**Verslag huishoudelijke elektrische installatie op laagspanning en zeer lage spanning****Algemeen:**

Referentie: 012-20261016-05	Datum controle: 16/10/2026
Keurder: 012

Eigenaar:	Onbekend	EAN-code:	Onbekend
Adres installatie:	Astridplein 39, 2280 - Grobbendonk	Nummer teller(s):	668609-2012
		Distributienetbeheerder installatie:	Fluvius
Datum uitvoering installatie: ☒ Vóór 01/10/1981 ☐ Tussen 01/10/1981 en 01/06/2020 ☐ Vanaf 01/06/2020			
Type: ☒ Wooneenheid ☐ Niet-huishoudelijk ☐ PV ☐ Batterij ☐ Laadpaal

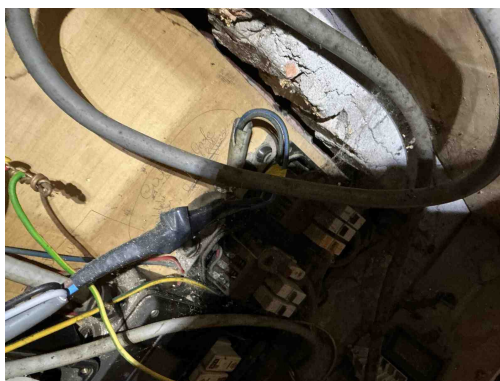
B06 - Het elektrisch verdeelbord heeft niet de minimale beschermingsgraad IPXX-B in een gewone ruimte (Boek 1: 4.2.2.3).
Opmerking: Oa bord 1 ,2,3,4,5,6,beschadigd ,bord 7 afdekplaatjes

T02 - Gevaar voor rechtstreekse aanraking: genaakbare delen onder spanning (Boek 1: 4.2.2).
Opmerking: Oa Bor 1,2,3,4,5,6,

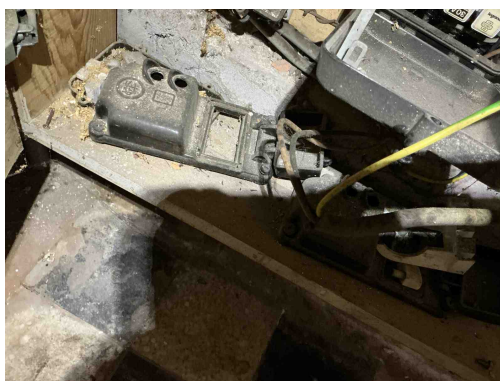
C21 - Het gebruik van geleiders van het type VOB, zonder bijkomende afscherming is niet toegestaan (Boek 1: 5.2.9.6).
Opmerking: Oa bord 1,2,3,4,5,6,badkamer

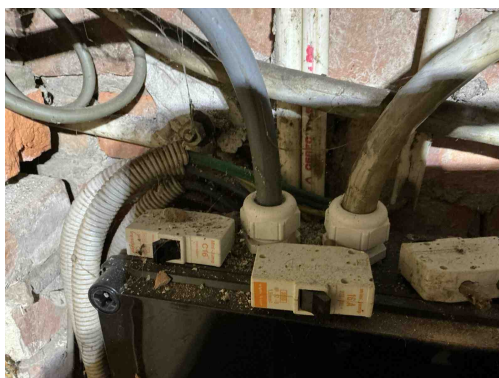
C21 - Het gebruik van geleiders van het type VOB, zonder bijkomende afscherming is niet toegestaan (Boek 1: 5.2.9.6).
Opmerking: Oa bord 1,2,3,4,5,6,badkamer

C27 - Het gebruik van geleiders van het type VTLMb (côte-à-côte) is niet toegestaan (Boek 1: 1.4.2.1).
Opmerking: Oa algemeen

C35 - Er zijn doorverbindingen gemaakt met lusterklemmen; er kon niet aangetoond worden dat deze klemmen geschikt zijn voor de aanwezige spanning, stroom en draadsectie en dat ze "CE" zijn (Boek 1: 1.4.2.1.).
Opmerking: Oa badkamer

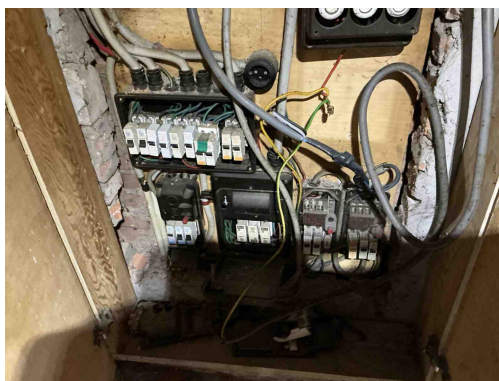
C21 - Het gebruik van geleiders van het type VOB, zonder bijkomende afscherming is niet toegestaan (Boek 1: 5.2.9.6).
Opmerking: Oa bord 1,2,3,4,5,6,badkamer

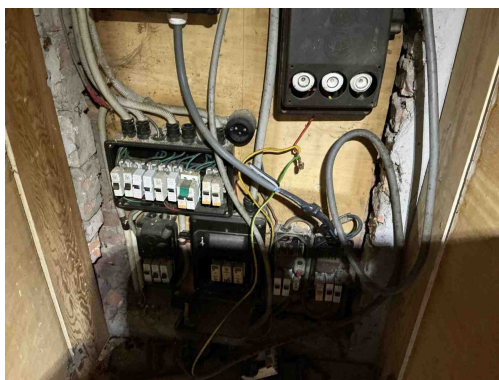
C21 - Het gebruik van geleiders van het type VOB, zonder bijkomende afscherming is niet toegestaan (Boek 1: 5.2.9.6).

Opmerking: Oa bord 1,2,3,4,5,6,badkamer

B32 - Het elektrisch verdeelbord in een huishoudelijke ruimte voldoet niet aan de materiaal vereiste, oa onbrandbaar, niet-hygroschopisch materiaal gemaakt zijn dat een voldoende mechanische weerstand biedt (Boek1: 5.3.5.1).

Opmerking: Oa bord 1 ,2,3,4,5,6,

I01 - De waarde van de isolatieweerstand per kring dient tenminste 0,50 Mohm (1000 x Utest) te zijn (Boek 1: 6.4.5.1).

Opmerking: Oa bord 2,3,4,5,6

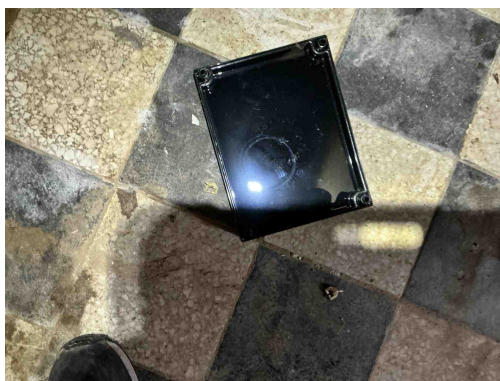
B29 - Het elektrisch verdeelbord in een huishoudelijke ruimte is niet voorzien van een deur (Boek1: 5.3.5.1).

Opmerking: Bord 2,3,4,5,6

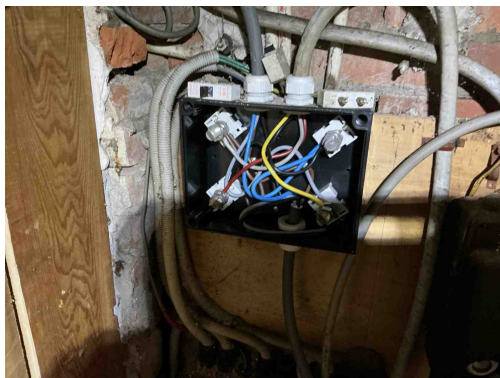
B34 - Het kabeltype van de meterbord verbinding aan de oorsprong van de installatie beantwoordt niet aan de minimale vereisten vastgelegd door de distributienet beheerder. (Boek1: 1.5 + SYNERGRID C1/107)

Opmerking: Oa meterbord verbinding is onderbroken in een niet af zegelbaren Aftakdoos

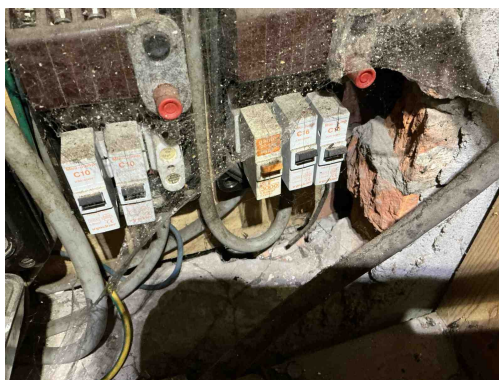
B30 - De houder van de beveiliging in een huishoudelijke ruimte is niet voorzien van aangepaste kalibreerelementen (Boek1: 5.3.5.5).

Opmerking: Oa bord 1,2,3,,4,5,6

B17 - De voedingsspanning is niet op elk bord vermeld (Boek 1: 3.1.3.3).

D08 - De nodige markeringen op de beveiligingstoestellen ontbreken of zijn onleesbaar (Boek 1: 5.3.5.5).

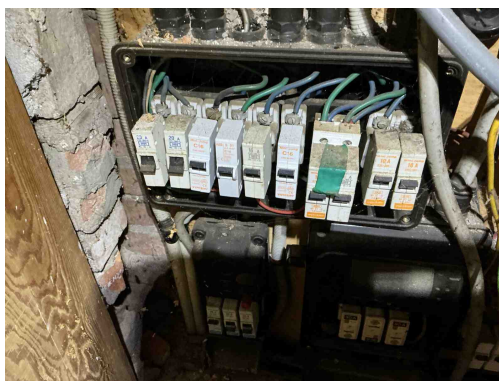
B30 - De houder van de beveiliging in een huishoudelijke ruimte is niet voorzien van aangepaste kalibreerelementen (Boek1: 5.3.5.5).

Opmerking: Oa bord 1,2,3,,4,5,6

B17 - De voedingsspanning is niet op elk bord vermeld (Boek 1: 3.1.3.3).

D08 - De nodige markeringen op de beveiligingstoestellen ontbreken of zijn onleesbaar (Boek 1: 5.3.5.5).

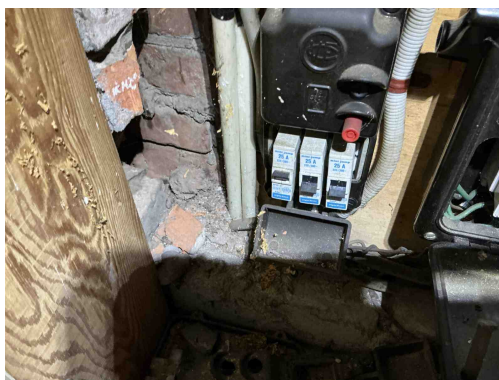
B30 - De houder van de beveiliging in een huishoudelijke ruimte is niet voorzien van aangepaste kalibreerelementen (Boek1: 5.3.5.5).

Opmerking: Oa bord 1,2,3,,4,5,6

B17 - De voedingsspanning is niet op elk bord vermeld (Boek 1: 3.1.3.3).

D08 - De nodige markeringen op de beveiligingstoestellen ontbreken of zijn onleesbaar (Boek 1: 5.3.5.5).

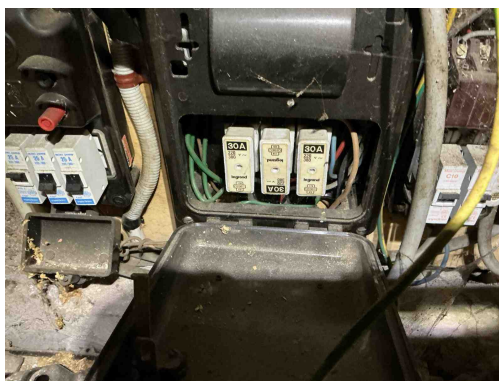
B30 - De houder van de beveiliging in een huishoudelijke ruimte is niet voorzien van aangepaste kalibreerelementen (Boek1: 5.3.5.5).

Opmerking: Oa bord 1,2,3,,4,5,6

B17 - De voedingsspanning is niet op elk bord vermeld (Boek 1: 3.1.3.3).

D08 - De nodige markeringen op de beveiligingstoestellen ontbreken of zijn onleesbaar (Boek 1: 5.3.5.5).

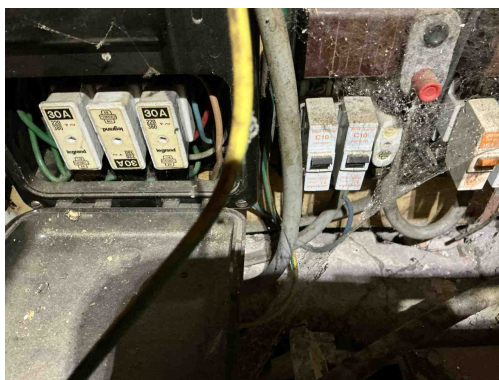
B30 - De houder van de beveiliging in een huishoudelijke ruimte is niet voorzien van aangepaste kalibreerelementen (Boek1: 5.3.5.5).

Opmerking: Oa bord 1,2,3,,4,5,6

B17 - De voedingsspanning is niet op elk bord vermeld (Boek 1: 3.1.3.3).

D08 - De nodige markeringen op de beveiligingstoestellen ontbreken of zijn onleesbaar (Boek 1: 5.3.5.5).

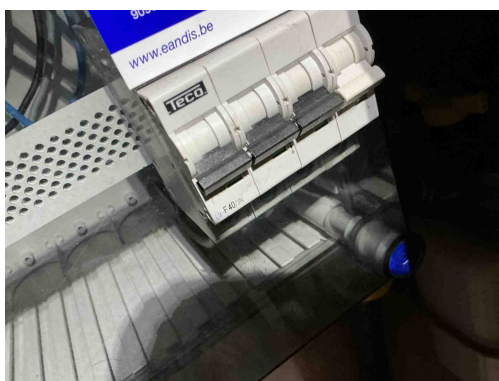
B30 - De houder van de beveiliging in een huishoudelijke ruimte is niet voorzien van aangepaste kalibreerelementen (Boek1: 5.3.5.5).

B17 - De voedingsspanning is niet op elk bord vermeld (Boek 1: 3.1.3.3).

D08 - De nodige markeringen op de beveiligingstoestellen ontbreken of zijn onleesbaar (Boek 1: 5.3.5.5).

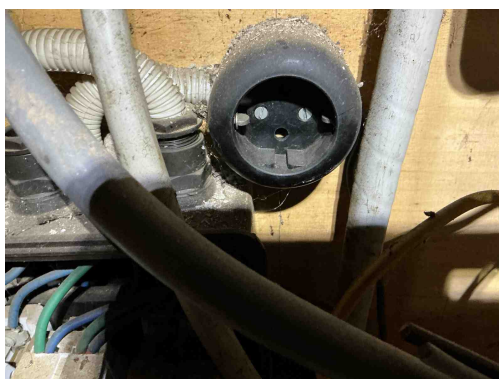
T03 - Contactdozen met randaarding zijn niet toegelaten in huishoudelijke installaties en in niet huishoudelijke installaties zonder BA4/BA5 personeel (Boek 1: 5.3.5.2).
Opmerking: Oa bord 1

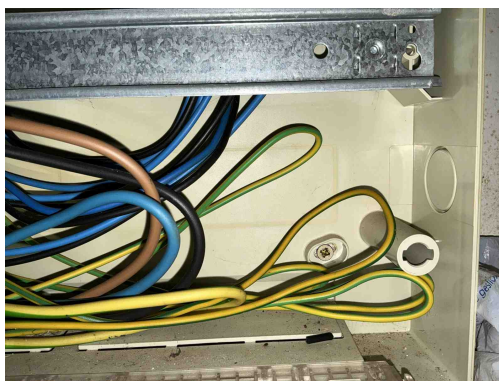
T03 - Contactdozen met randaarding zijn niet toegelaten in huishoudelijke installaties en in niet huishoudelijke installaties zonder BA4/BA5 personeel (Boek 1: 5.3.5.2).
Opmerking: Oa bord 1

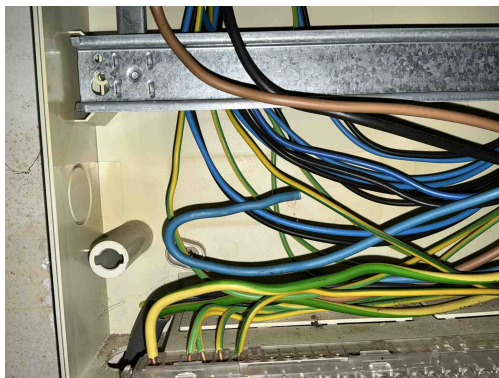
T21a - Het elektrisch materieel is niet geplaatst volgens de voorschriften van de fabrikant/ regels van goed vakmanschap. (Boek 1: 1.4.1.3) Oa ophangvijzen elektrisch verdeelbord niet afgedekt. Zie klasse II toestel.

Opmerking: Oa bord 7

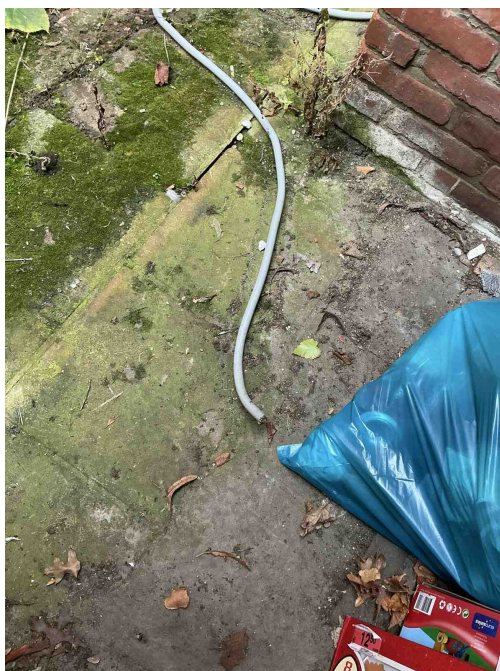
T21 - Het elektrisch materieel is niet geplaatst volgens de voorschriften van de fabrikant/ regels van goed vakmanschap. (Boek 1: 1.4.1.3)

Opmerking: Oa geleiders niet afgedekt bord 7

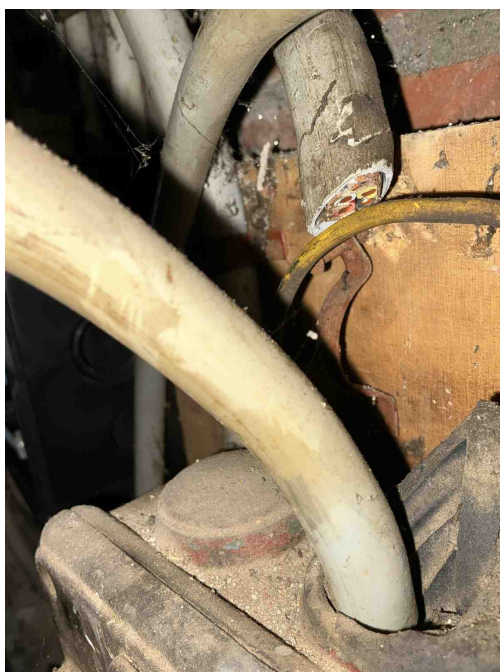
C28 - Niet gebruikte leidingen onder spanning zijn niet op een degelijke manier geïsoleerd of verwijderd (Boek 1: 4.2.1.1).
Opmerking: Oa berging ,tuin

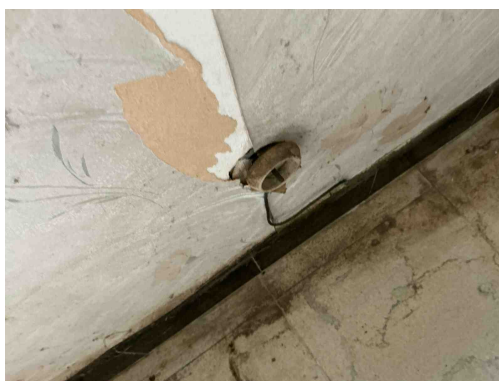
I01 - De waarde van de isolatieweerstand per kring dient tenminste 0,50 Mohm ($1000 \times U_{\text{test}}$) te zijn (Boek 1: 6.4.5.1).
Opmerking: Oa bord 2,3,4,5,6

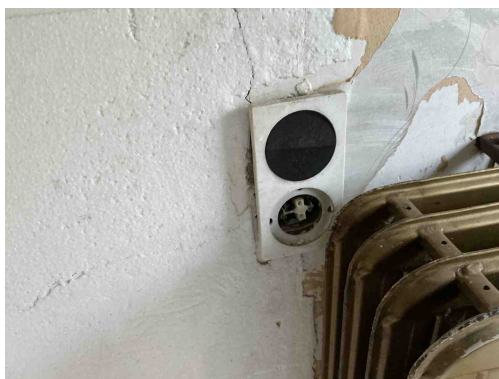
T09 - Bepaalde contactdozen en/of schakelaars zijn beschadigd (Boek 1: 1.4.1.3).
Opmerking: Oa algemeen

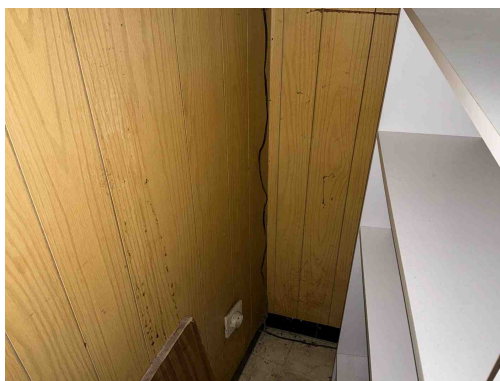
T21d - Het elektrisch materieel is niet geplaatst volgens de voorschriften van de fabrikant/ regels van goed vakmanschap. (Boek 1: 1.4.1.3) Oa materiaal niet geschikt voor de toepassing. Zie plaatsingsfiche fabrikant.

Opmerking: Oa keuken

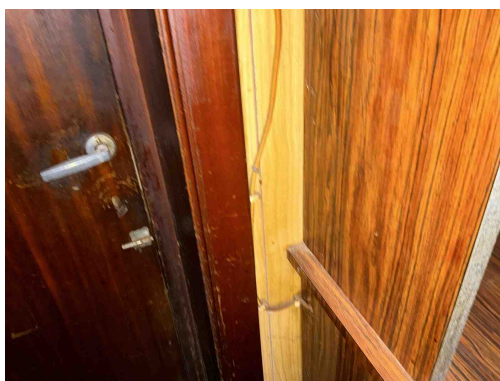
C27 - Het gebruik van geleiders van het type VTLMB (côte-à-côte) is niet toegestaan (Boek 1: 1.4.2.1).
Opmerking: Oa algemeen

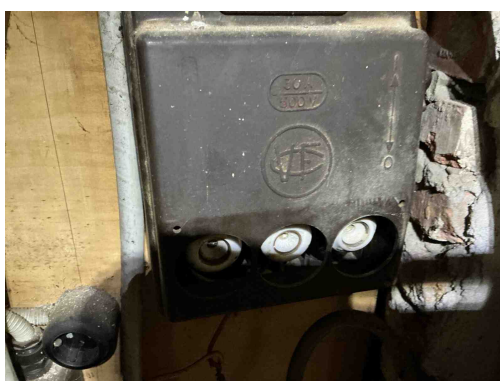
C27 - Het gebruik van geleiders van het type VTLMB (côte-à-côte) is niet toegestaan (Boek 1: 1.4.2.1).
Opmerking: Oa algemeen
